Laukaan kunta  
Hartikan ranta-asemakaava

# Ehdotusvaiheen kuuleminen

## Palaute ja vastineet

Kuva 1: Vasemmalla kaavaluonnos, oikealle ehdotus.

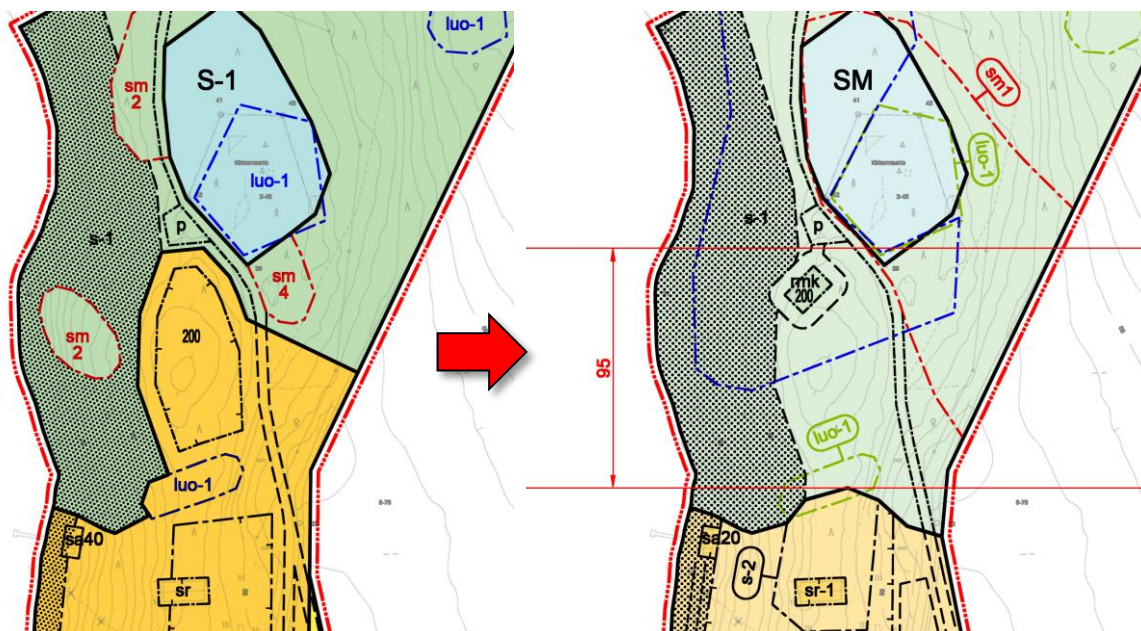
**Lausunto:** Metsähallitus otti kaavaluonnoksen lausunnossaan kantaa Hartikan kirkon välittömään läheisyyteen sijoitettuun matkailua palvelevien rakennusten korttelialueeseen (RM-1) todeten, että kohteen luonteen, merkittävyyden ja maisema-arvot huomioon ottaen rakentamisen salliminen tien ja P-paikan eteläpuolelle ei turvaa muinaisjäännöksen ympäristön ominaispiirteiden säilymistä.

**Vastine:** Luonnokseen nähden varsinainen RM-1 -alue on siirretty ehdotuksessa sata metriä etelämmäksi, harjanteen taakse.

Kuva 2: Vasemmalla ennen arkeologista selvitystä tiedossa olleet tunnetut muinaisjäännökset (punaiset rajaukset), oikealla arkeologisessa selvityksessä ehdotetut uudet muinaisjäännösrajaukset punaisella rasterilla, 1: Hartikka

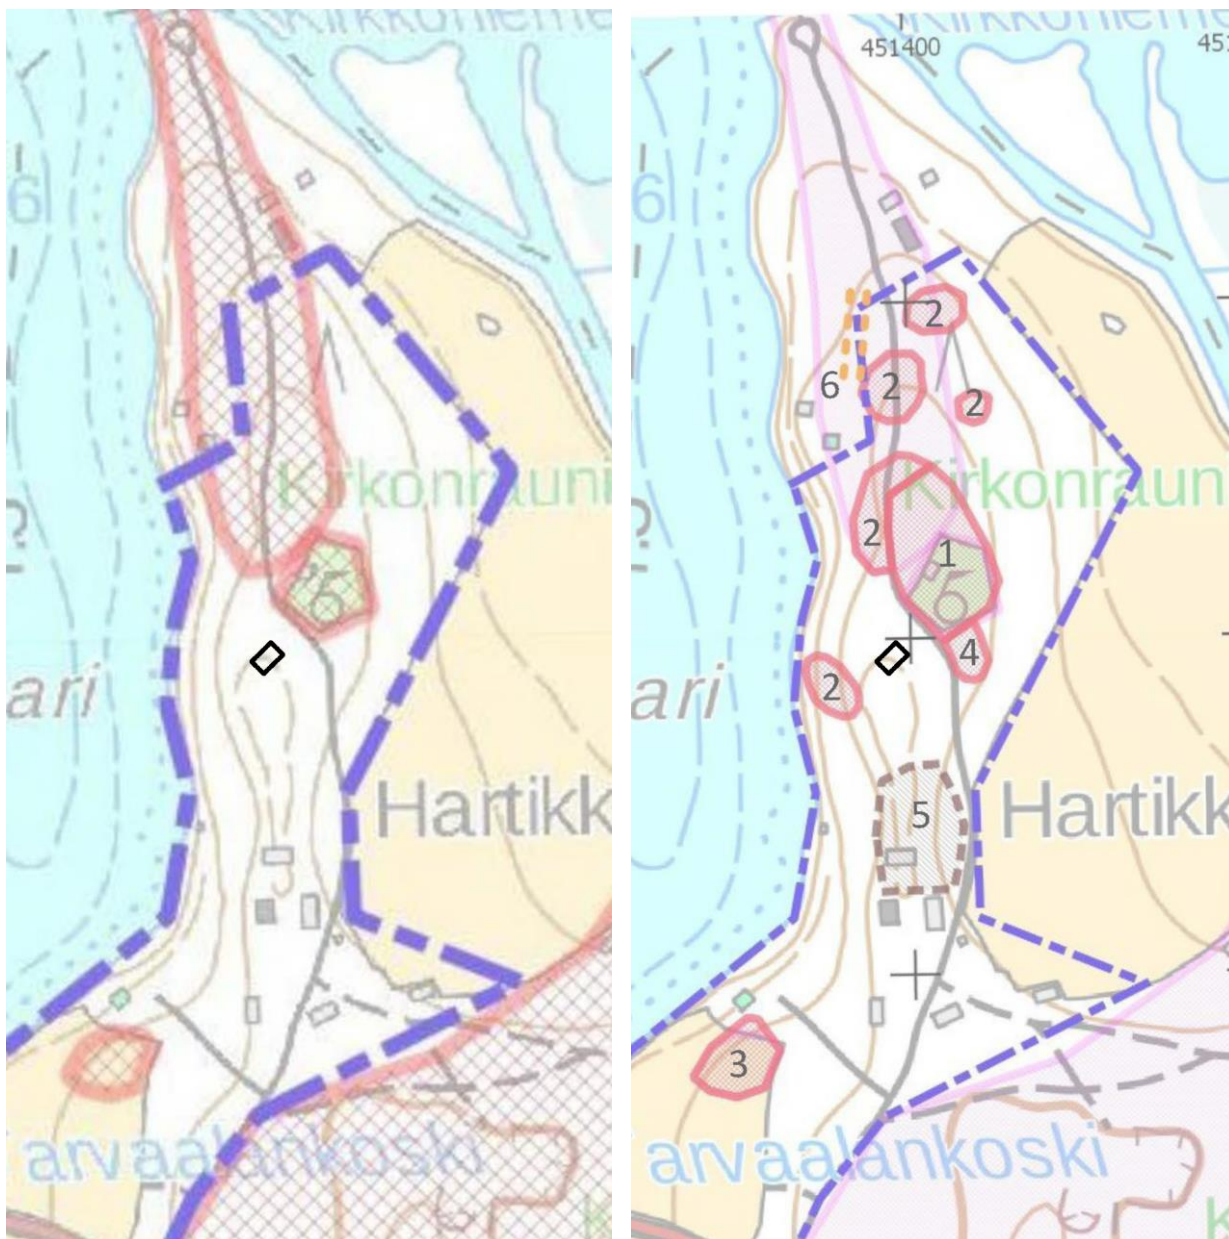
**Lausunto:** Kaavaehdotuksessa on kohteen Kirkkoniemi A pyyntikuopaston aluerajauksen alueelle osoitettu uudisrakentamista. Maankäytön suunnittelussa uusi rakennuspaikka tulee sijoittaa muinaismuistolailla (295/1963) suojellun muinaisjäännöksen ja siihen kuuluvan suoja-alueen ulkopuolelle. Keski-Suomen museo on korostanut tätä seikkaa Hartikan ranta-asemakaavan jokaisessa suunnittelun vaiheessa ja jokaisessa suunnitteluun liittyneessä kokouksessa. Kaavaselostuksessa ei ole esitetty perusteluja sille, miksi uudisrakentaminen halutaan osoittaa suojellulle alueelle. Mikäli jostakin erittäin painavasta ja erittäin hyvin perustellusta syystä suojellun muinaisjäännöksen alueelle halutaan edelleen ohjata uudisrakentamista, tulee kaavoittajan käydä ennen kaavoituksen jatkamista Muinaismuistolain (293/1965) 13§ mukainen neuvottelu Museoviraston kanssa. Neuvottelussa on kuultava maanomistajaa. Neuvottelu on osa kaavoitusprosessia ja sen tulos pöytäkirjoineen tulee liittää kaava-aineistoon viralliseksi asiakirjaliitteeksi. Mikäli neuvotteluissa ei päästä yksimielisyyteen, on Museoviraston alistettava asia valtioneuvoston ratkaistavaksi Muinaismuistolain (295/1963) 13 § 2. mom. mukaisesti.

**Vastine:** Uudisrakennuksen sijoitustarve esitetyle paikalle pohjautuu maanomistajan hyvin vahvaan intuitioon. Ensimmäisen näyn rakennuksesta hän sai 27 vuotta sitten. Tilan omistajana hän on ollut 20 vuotta ja rakennuksen paikka tarkentui 10 vuotta sitten. Esitystä rakennuksesta ja sen sijoituksesta on edeltänyt pitkä harkinta- ja suunnittelu-aika. Esitys nojautuu myös alueen perinpohjaiseen tuntemiseen.

Uudisrakennuksen paikka ei ole muinaismuistoaluetta eikä myöskään vahvistettua suoja-aluetta. Kaavaa varten on tehty arkeologinen-, luonto- ja maisemaselvitys. Rakennuksen kohdalla ei ole muinaismuistoja eikä maisemallista tai luontoarvoista johtuvaa estettä rakentamiselle. Rakennuksen lähtökohtaisesti hengellinen käyttötarkoitus huomioiden sen luonnollinen sijoituspaikka on kirkonraunion ja hautausmaan läheisyydessä.

*Kuva 3: Uudisrakennukselle kokeiltuja sijoitusvaihtoehtoja. Versiossa 023 rakennus on kaavaehdotuksen sm-2 – aluerajauksen ulkopuolella ja näkyy silti maisemassa. Suuntauksellaan rakennus näyttää suhtautuvan välinpitämättömästi hautausmaahan.*

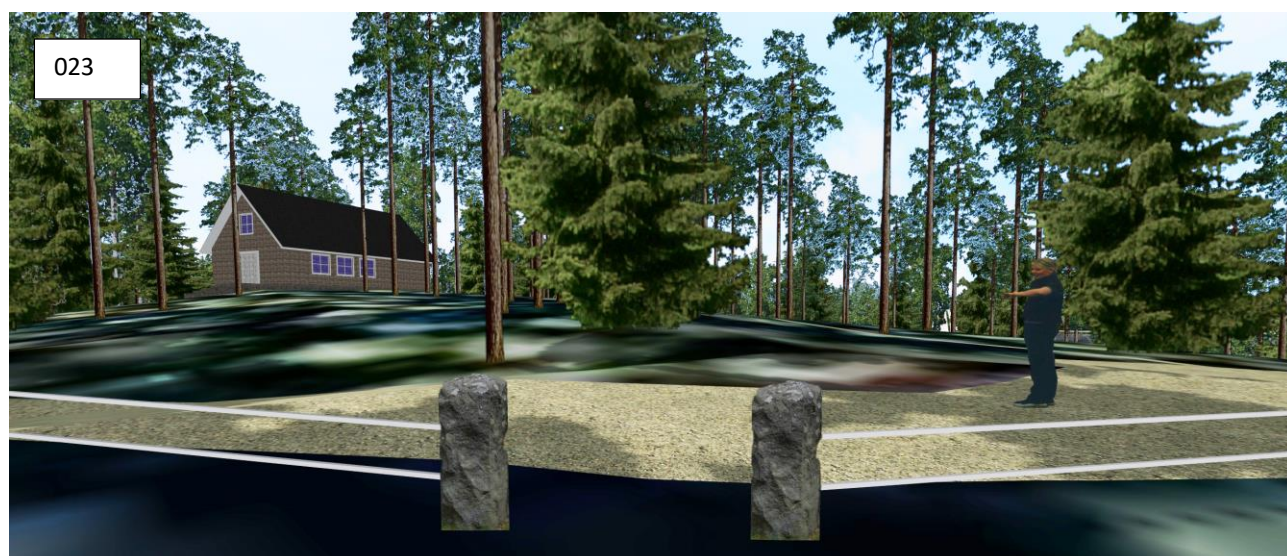
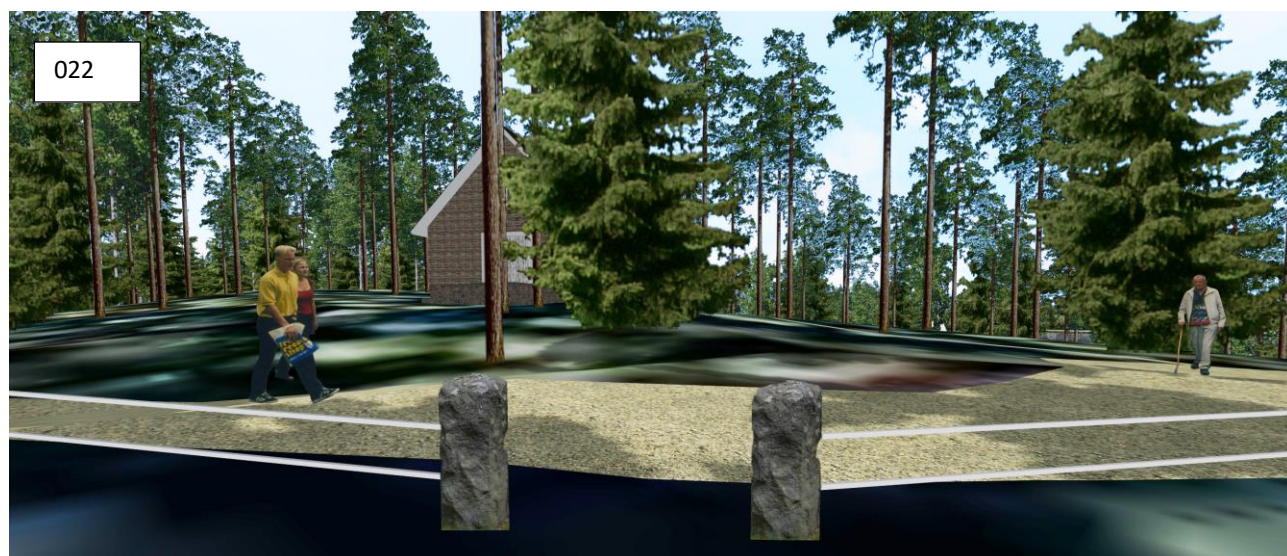
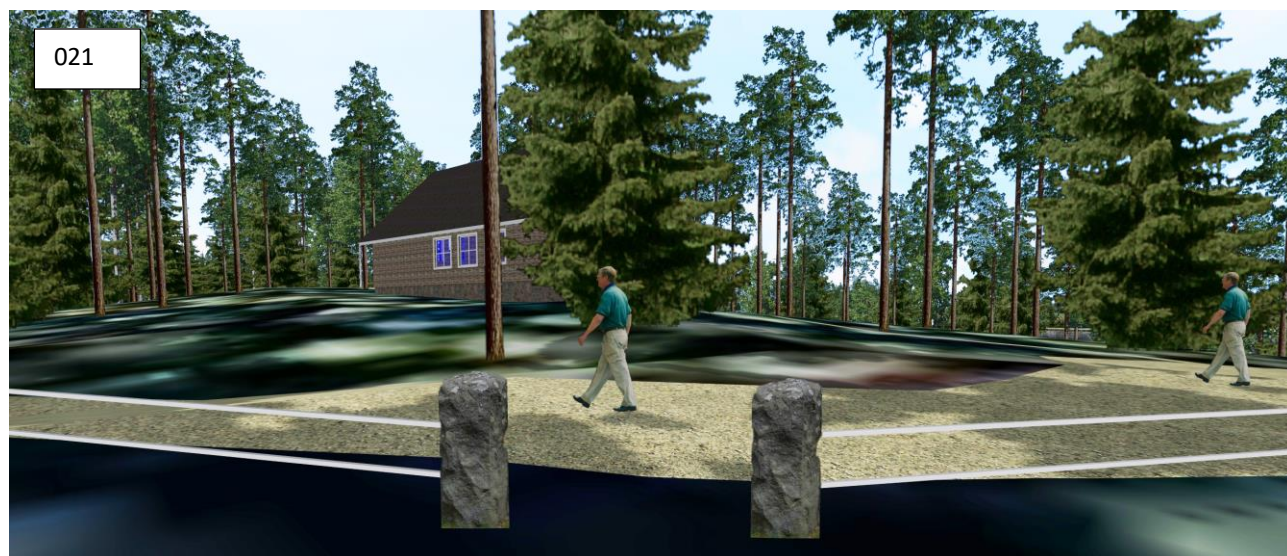
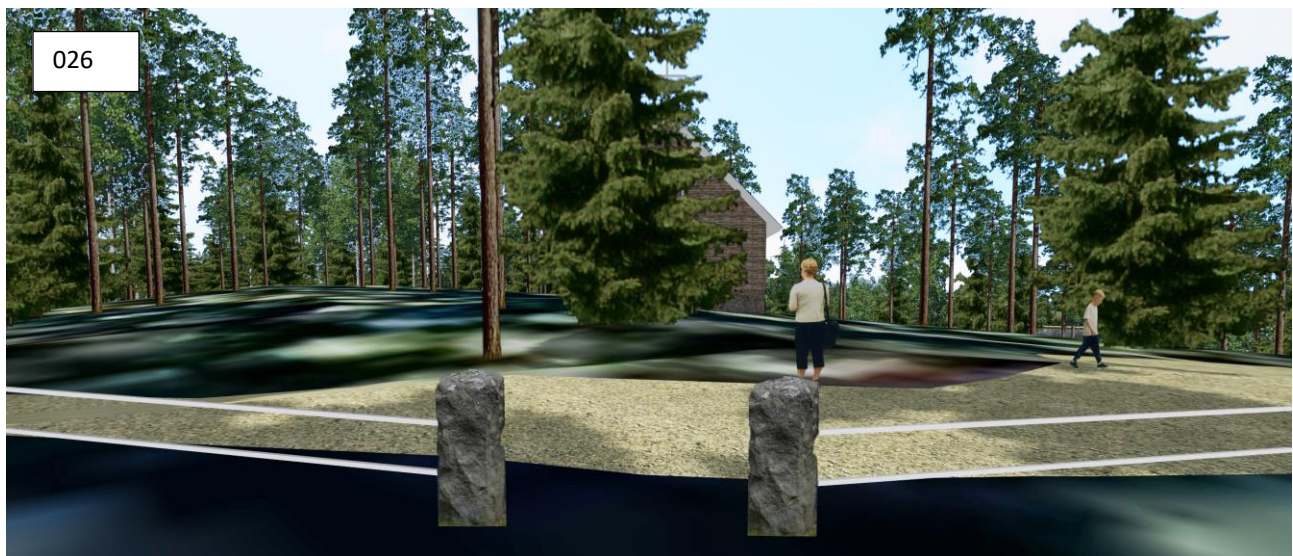
Kaavaselostuksessa ei ole esitetty perusteluja sille, miksi uusi kokoontumisrakennus on osoitettu muinaisjäänösalueelle Hartikan kirkkomaan välittömään läheisyyteen. Kaavaselostukseen tulee lisätä myös tarkastellut vaihtoehtoiset paikat kokoontumisrakennukselle, niin että vaihtoehtoja on mahdollista vertailla.

ELY-keskuksen näkemyksen mukaan kokoontumisrakennus tulee tuoda sm2-alueen ulkopuolelle ja kauemaksi Hartikan kirkkomaasta. Uuden kokoontumisrakennuksen rakennuspaikaksi voidaan tutkia muita vähemmän herkkiä sijainteja ainutlaatuisessa miljöössä. Tätä puoltavat aiemmin lausunnoissa ja neuvotteluissa esiintuodut seikat; tavoitteena tulee olla muinaisjäänösalueen ja Hartikan kirkkomaan aseman turvaaminen.

**Vastine:** Kirkkorakennuksen tavoiteltu paikka perustuu maanomistajan intuitioon ja näkyyn. Sijainnin tarkentamiseksi tarkasteltiin kolmea eri vaihtoehtoa. Vaihtoehtoja tutkittiin ensin virtuaalisesti 3d-mallissa;

Ensimmäisessä vaihtoehdossa (021) rakennus oli paikoituslevikkeeltä tulevan polun päässä pohjois-eteläsuunnassa. Toisessa versiossa (022) rakennuksen sisääntulopääty oli suunnattuna koilliseen, mutta ei suoraan hautausmaan porttia kohti. Kolmannessa vaihtoehdossa (023) rakennus oli sijoitettu sm – aluerajauksen ulko- ja eteläpuolelle, rajauksen suuntaisesti. Samanaikaisesti maanomistaja kävi maastossa paaluttamassa rakennuksen nurkat oman näkemyksensä mukaisesti (neljäs vaihtoehto).

Juhannuksena 24.6.2020 tehtiin maastokatselmus, johon osallistuivat maanomistaja, Keski-Suomen Museon arkeologi Kumpulainen ja kaavan laatija. Virtuaalisia sijoitusvaihtoehtoja vertailtiin ensin tietokoneen ruudulta, minkä jälkeen menttiin maastoon ja tarkasteltiin maanomistajan tekemää paalutusta. Arkeologi arvioi maastoon tehdyn paalutuksen mukaisen sijoituksen olevan liian lähellä kirkkomaata. Näkymistä ja etäisyyksistä käytiin keskustelua.

Maastokäynnin jälkeen maanomistaja tarkensi rakennuksen sijaintia käydyn keskustelun perusteella. Rakennusta siirrettiin kirkkomaasta kauemmaksi ja sitä käännettiin siten, että pääty suuntautui suoraan kohti hautausmaan porttia. Maanomistaja ilmoitti rakennuksen päädyn nurkkapisteiden sijainnit kolmiomittoinen hautausmaan aidan nurkkapisteistä. Maanomistajan toimittamien mittojen mukaisesti rakennusala merkittiin kaavaan sekä siirrettiin myös 3d-mallissa mittauksen mukaiselle paikalle kaavaselostuksen kuvasovitteiden laatimista varten.

Seuraavalla sivulla olevissa kuvissa ovat ennen maastokatselmusta virtuaalimallissa tarkastellut vaihtoehdot. Sijoitusvaihtoehdoissa 021 - 023 rakennus näyttää suhtautuvan välinpitämättömästi hautausmaahan. Tilanne ei vaikuta paremmalta vaihtoehdossa 023, vaikka rakennus on siinä viety sm-aluerajauksen ulkopuolelle. Ko. vaihtoehdossa kirkkorakennus vaikuttaa irralliselta suhteessa hautausmaahan ja näkyy maisemassa, vaikka on sm-aluerajauksen ulkopuolella.

Kaavaan valitussa vaihtoehdossa (026) rakennus sitoutuu hautausmaahan vahvasti päädyn suuntautuessa suoraan hautausmaan porttia kohden. Tässä asennossa rakennus peittää hautausmaalta avautuvaa näkymää mahdollisimman vähän.

Kuva 4: Rakennuksen sijoittuminen

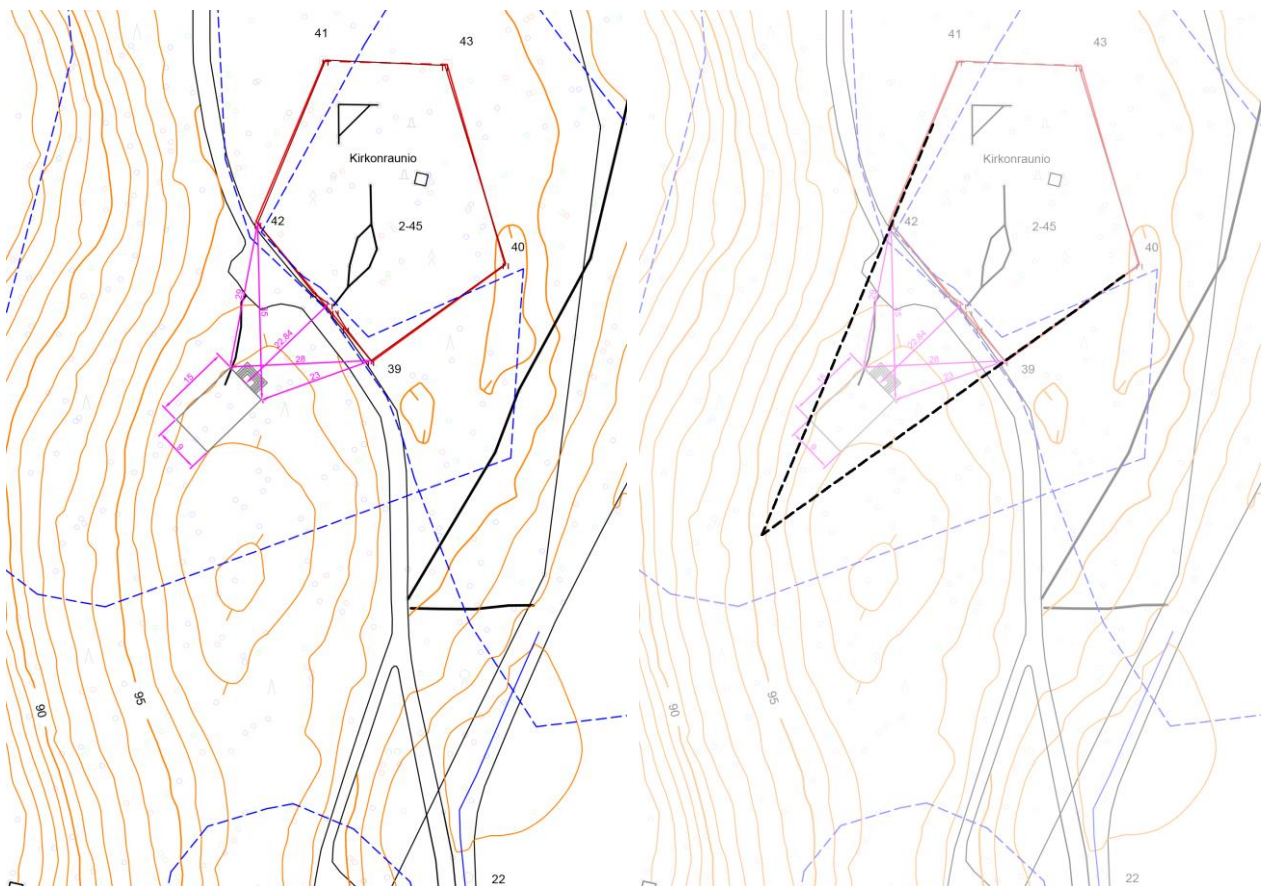
Uusi kirkkorakennus sijoittuisi Hartikan kirkkoraunion portilta aukeavaan maisemaan. Uudisrakennuksen pääty sijoittuisi suoraan kohti hautausmaan porttia, parinkymmenen metrin päähän siitä. Kaavaselostuksessa esitetyt havainnekuvat, johtopäätökset ja vaikutustenviitot eivät ELY-keskuksen näkemyksen mukaan puolla sitä, että uusi kirkkorakennus voitaisiin sijoittaa suunniteltuun paikkaan siten kuin kaavan tavoitteissa on esitetty: *Maankäyttö ja metsänhoito tulee tehdä alisteisesti alueen muinaisjäännöksiin nähden kohteiden laajuuden ja herkkyyden vuoksi, niin että historiallisten kohteiden säilyminen ja niiden ainutlaatuinen kulttuurihistoriallinen merkitys voidaan turvata.*

Esitetyllä tavalla rakennus ottaa sijoituksensa puolesta hautausmaan huomioon.
